# ZARZĄD OCZYSZCZANIA MIASTA

ZOM/NZP-3/KP/6/2676 /16

## dot. przetargu nieograniczonego ZOM/KP/6/16 na budowę placu zabaw na terenie Parku Ujazdowskiego

V10. ŁAWY DO SIEDZENIA W UKŁADZIE AMFITEATRALNYM  
PRZEKRÓJ A-A' 1:20

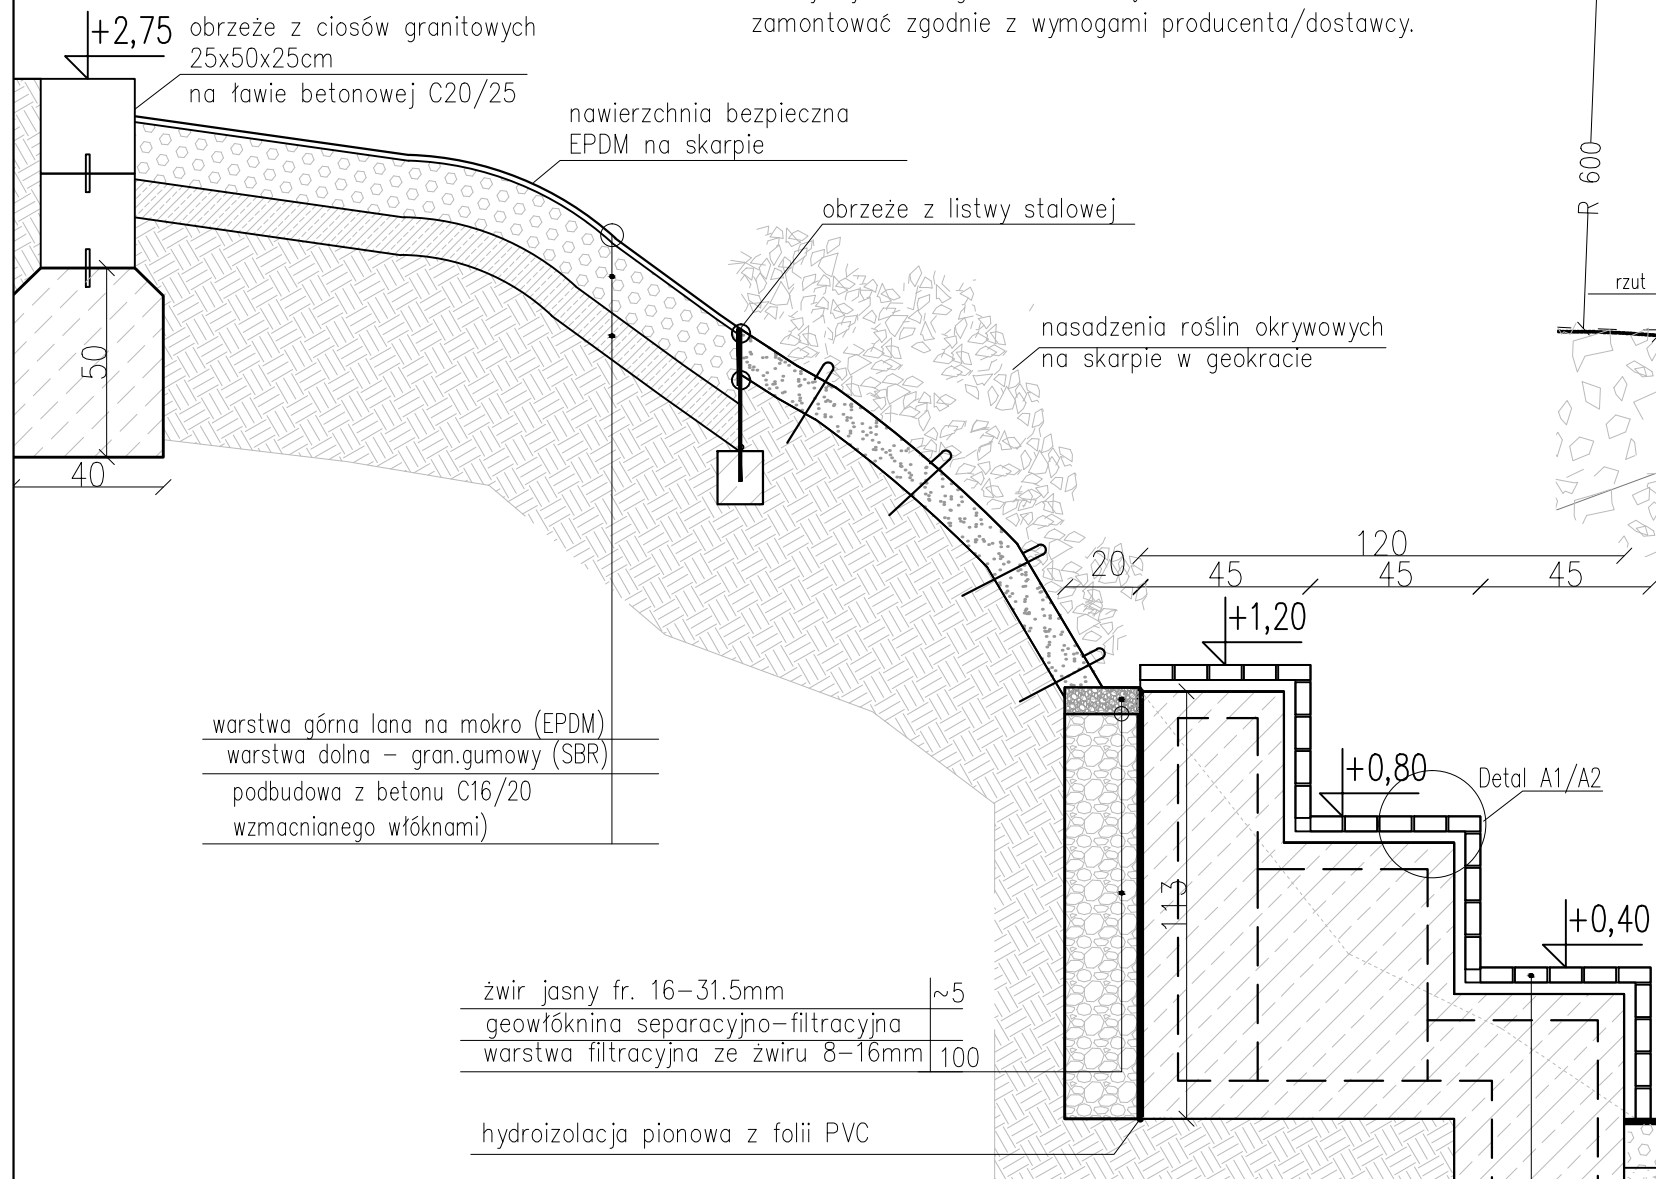
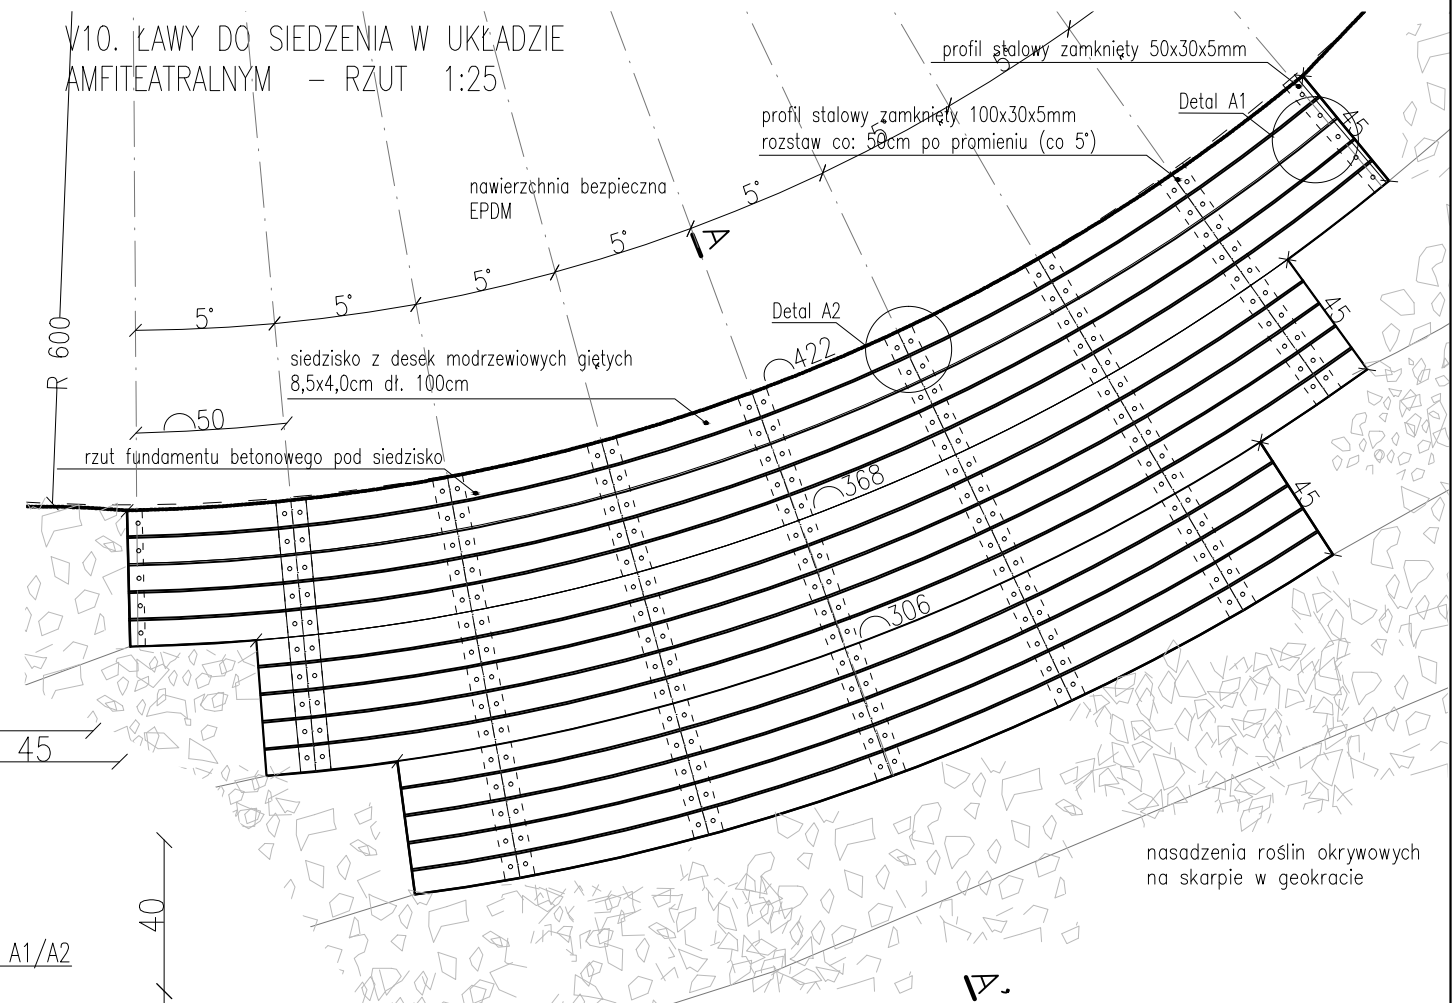
8. Prosimy o wyjaśnienie: ławy do siedzenia V10 na rysunku fundament należy wykonać jako betonowy C12/15 w kosztorysie ofertowym i opisie podano monolity kamienne. Prosimy o wskazanie z jakiego materiału należy wykonać ławy do siedzenia?

44. Schody młyńskie V.3 prosimy o udostępnienie rysunku konstrukcyjnego fundamentu zbrojonego .
45. Ławy do siedzenia V.10 prosimy o udostępnienie rysunku konstrukcyjnego fundamentu betonowego.

IV.18. TUNEL LINOWY  
PRZEKRÓJ A-A' 1:25

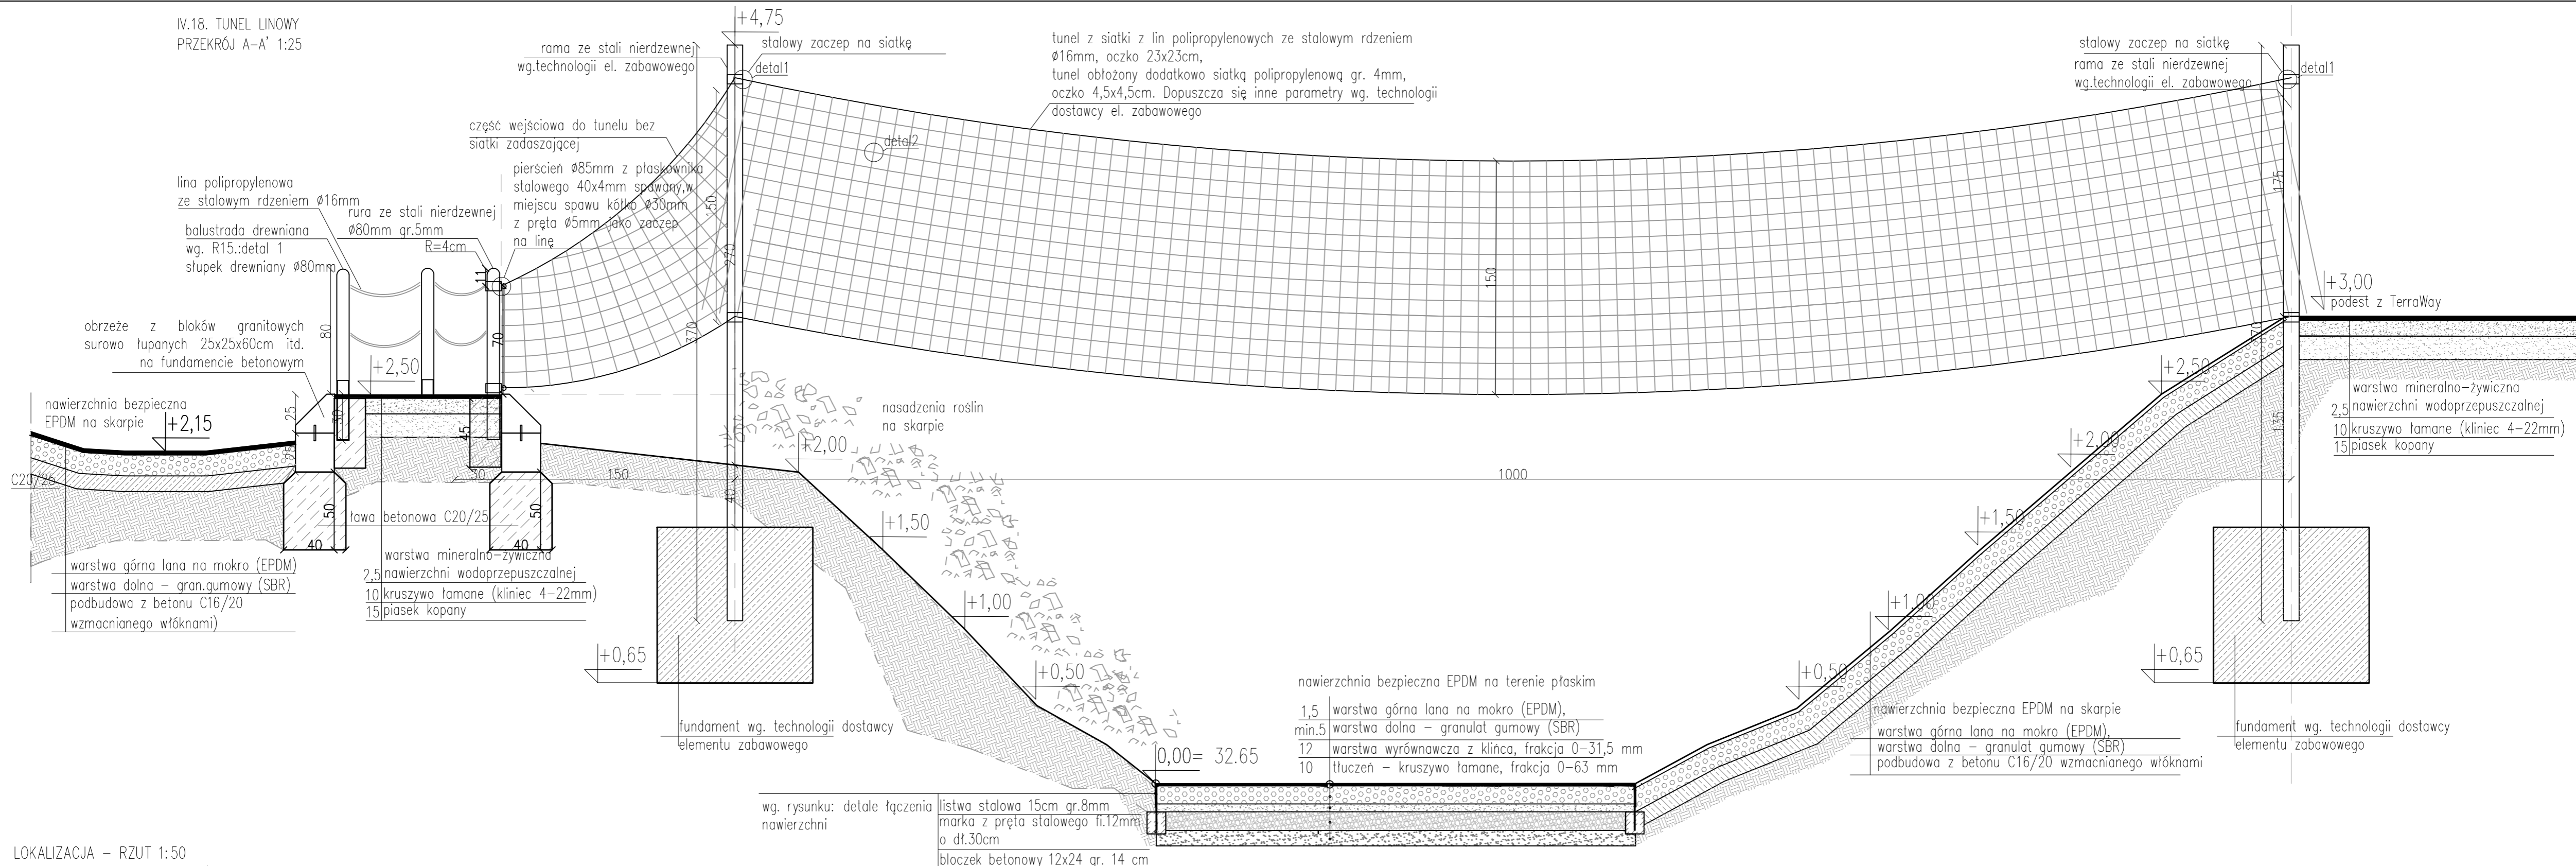
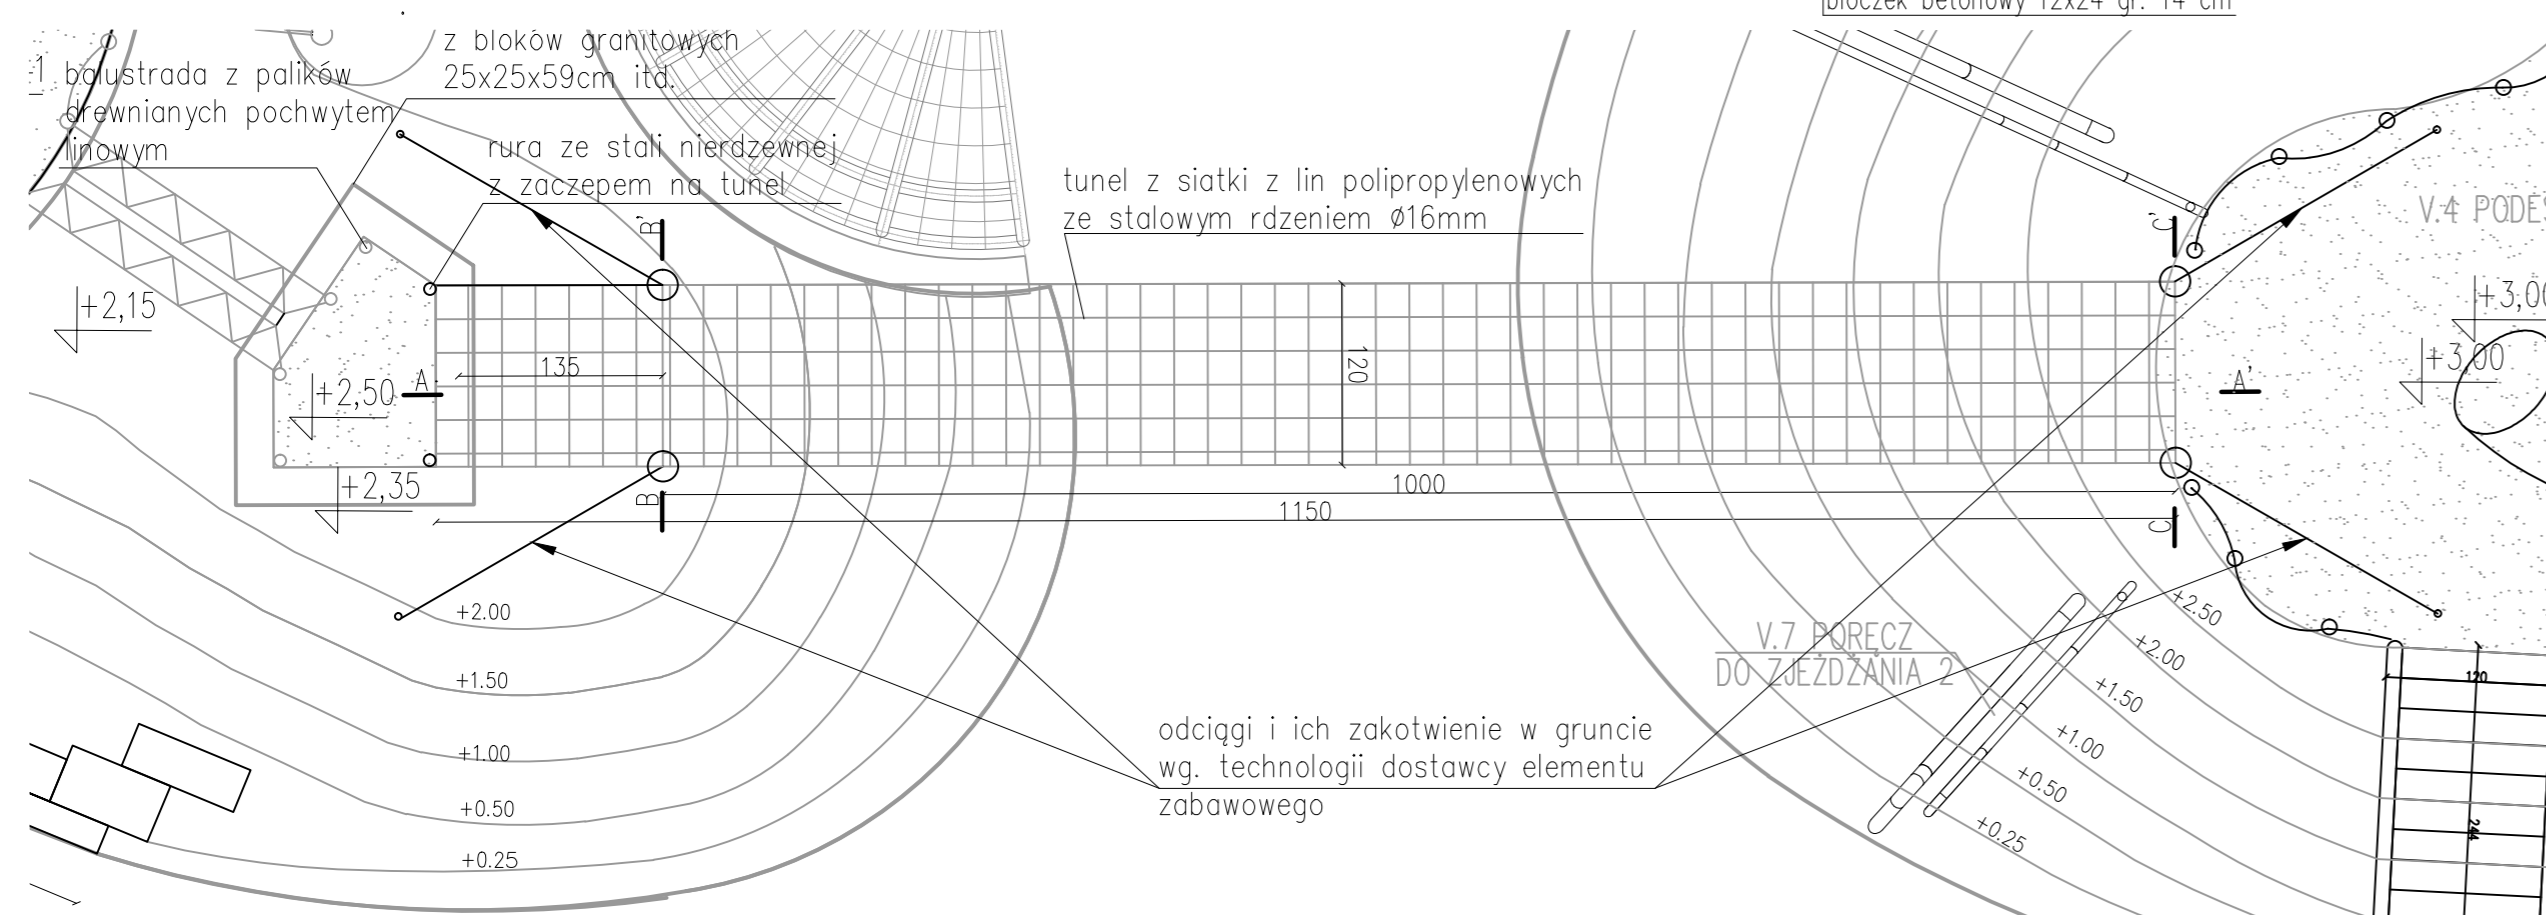
48. Podest 1 IV.4 prosimy o udostępnienie rysunku konstrukcyjnego wraz z obliczeniami konstrukcyjnymi fundamentu podestu.
49. Tunel linowy IV.18 prosimy o udostępnienie rysunków konstrukcyjnych wraz z obliczeniami konstrukcyjnymi fundamentów, ram ze stali nierdzewnej oraz odciągów i ich zakotwienia.
